NOVO AEROPORTO DE LISBOA - AEROPORTO LUIS DE CAMÕES

NAL - Relatório de Consulta aos Stakeholders - Sumário Executivo

Figura 2: Otimizações nas pistas, layout para o potencial desenvolvimento máximo do aeroporto.

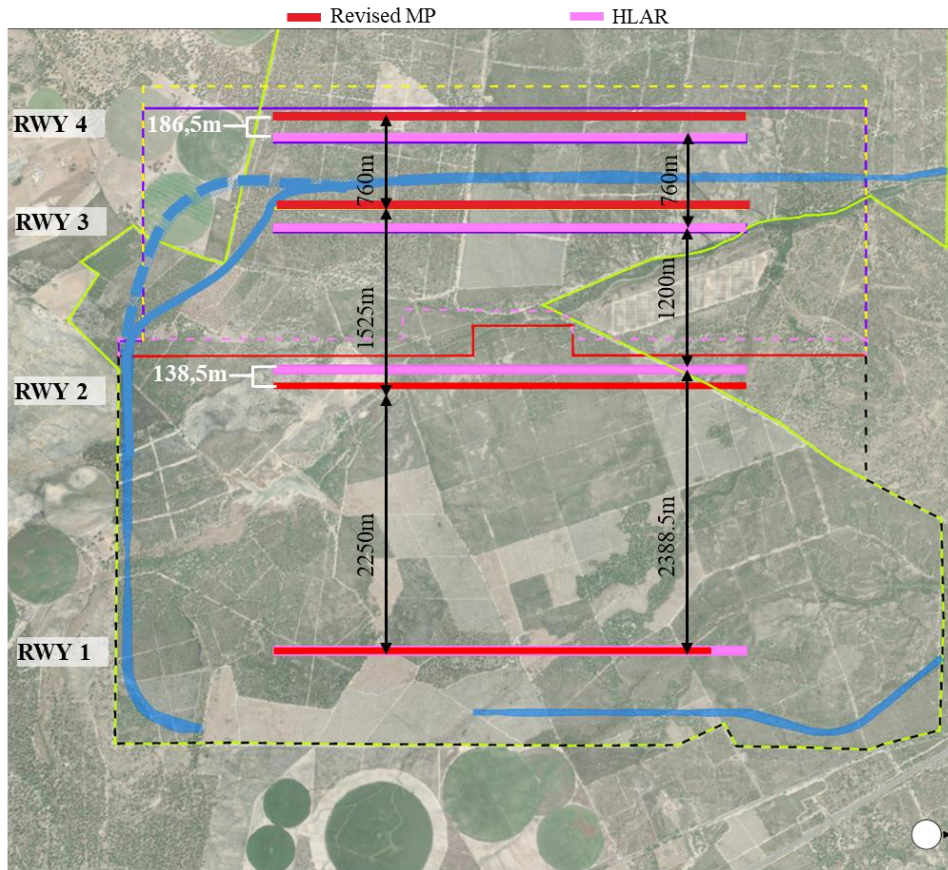
As principais diferenças nas pistas, entre o plano diretor no HLAR e o plano atualizado, são:

- Redução do comprimento da Pista 1 apenas, de 4,000 m para 3,700 m, conforme proposta de otimização das EMN.
- Separação entre as Pistas 1 e 2 – redução de 2,388 m para 2,250 m, principalmente por meio de otimização das infraestruturas lado ar.
- Separação entre as Pistas 2 e a potencial Pista 3 – aumento de 1,200 m para 1,525 m, para permitir operações independentes em três pistas.
- Potenciais Pistas 3 e 4 – sem alteração. Mantém-se 760 m de afastamento com a pista adjacente para permitir operações independentes e segregadas.
- Redução de 138,5 m na largura do perímetro aeroportuário com 2 pistas (até o final da concessão).
- Aumento de 186,5 m na largura do perímetro aeroportuário com 4 pistas (potencial desenvolvimento máximo do aeroporto).

Figura 3: Otimizações de stands e taxiways. layout no final do período de concessão.

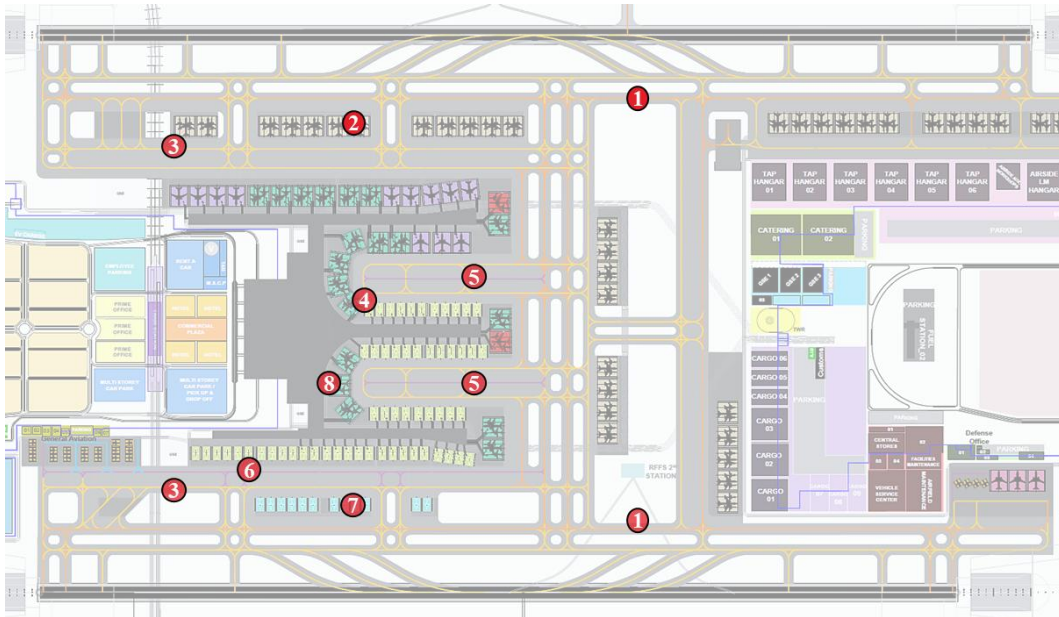
As principais diferenças nas infraestruturas airside, entre o plano diretor no HLAR e o plano atualizado, são:

1. *Outer taxiway* paralelo código F em vez do *inner taxiway* paralelo.
2. Redução da dimensão das posições remotas Não Schengen.
3. Novo *taxilane* nas extremidades dos *piers* Norte para posições E/MARS e F/MARS para melhorar os fluxos de aeronaves.

4. Redução da dimensão das posições em contacto e da largura das vias de serviço de 6 m para 5 m.
5. *Triple taxilane* para aeronaves de código E-C-E em simultâneo nos cul-de-sac.

6. *Taxilane* código C em vez de código E para servir posições exclusivamente código C.
7. Nova fila de posições remotas e *push-and-hold* tipo C no lado Schengen, conforme requisitos das companhias aéreas.

8. Cul-de-sac Schengen alterado de 4 posições E/MARS para 3 posições E/MARS móveis + 1 posição C para melhorar os movimentos de aeronaves.
9. Número de posições de aeronaves por tipologia ajustado de acordo com o *Design Day Flight Schedule* (DDFS) e os requisitos operacionais das companhias aéreas.

Estas diferenças estão ilustradas no layout seguinte, com a mesma numeração.

Figura 4: Otimizações no terminal, layout no final do período de concessão.

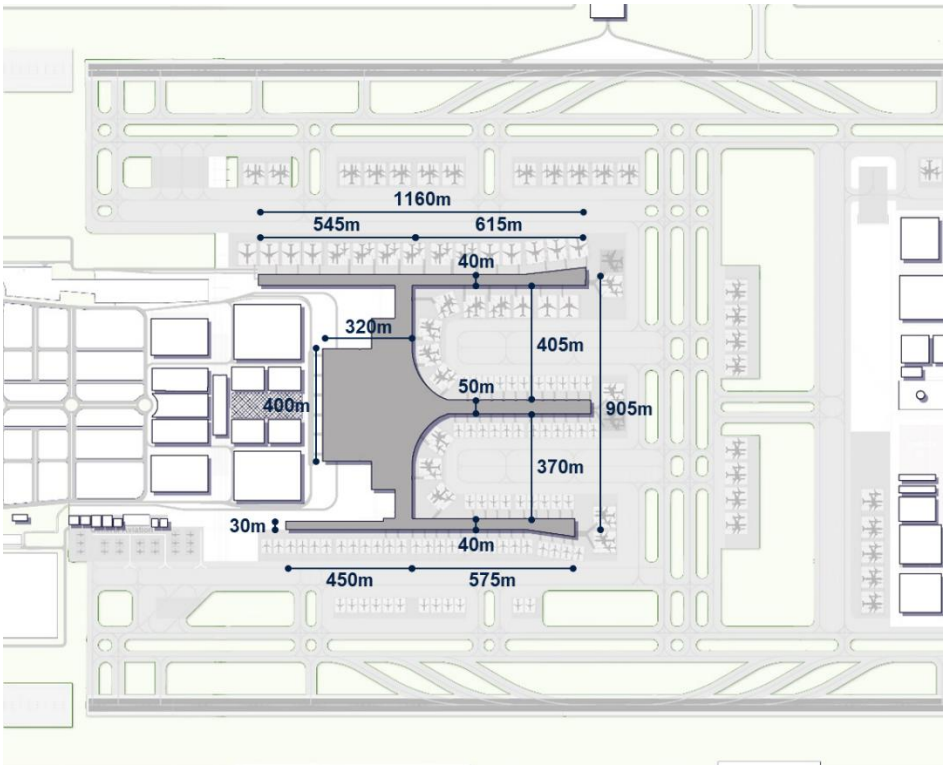
As principais diferenças entre o plano diretor no HLAR e o plano atualizado são:

- Alinhamento do tipo de *pier* e processo de embarque de acordo com os requisitos operacionais das companhias.
- Pier Schengen Sul *Walk-in Walk-Out* (WIWO), ao nível da plataforma de estacionamento, para a operação principal das LCC. (Proposta de melhoria face as EMN).

- Pontes de embarque com embarque híbrido nos restantes *piers*.
- Redução do comprimento dos *piers* e da separação entre eles, de acordo com a configuração atualizada da plataforma. Em consequência os percursos pedonais estão reduzidos e permitem uma redução dos *Minimum Connecting Times* (MCT).

- Alargamento do *pier* central SWING para permitir a segregação horizontal dos fluxos de partidas Schengen e Non-Schengen em vez de vertical, resultando na eliminação de um piso. Assegura um melhor balanço entre a flexibilidade operacional solicitada pelas companhias e o uso dos espaços, além de reduzir os custos de construção e de operação.

- Alargamento da extremidade norte dos *outer piers*, nas fases de expansão futura, para potencial desenvolvimento de processos de transferência ou praças comerciais secundárias.

A figura seguinte representa as novas dimensões do terminal de passageiros, decorrente das melhorias propostas.
